**PRODUCT
UPDATE NOTICE**

**Previous end cap | Ancien embout |
Tapa de extremo previa**

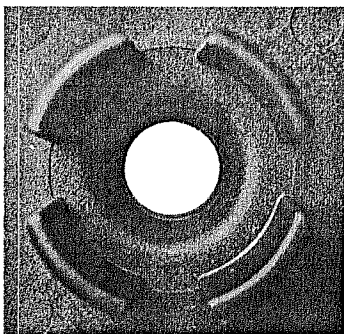
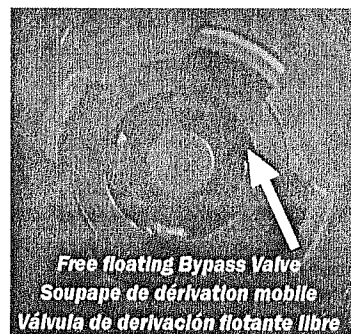
Several design updates have recently been incorporated into this filter. This filter now contains a free floating bypass valve. This valve engages the housing's center post button providing full function of the filter bypass valve.
